改善箇所説明図

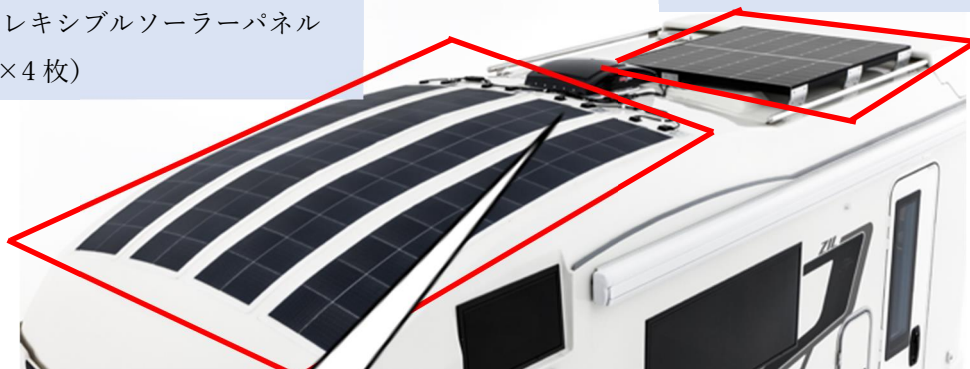
基準不適合発生箇所

ソーラーパネル接続用の MC4 コネクターにおいて、製造工程が不適切なため、端子施工が不完全なものがある。そのため、接触不良によりコネクターが溶着し、最悪の場合、火災に至るおそれがある。

改善の内容

全車両、該当箇所について新品コネクターへ交換し正しい端子施工を行う。

誤 → 正
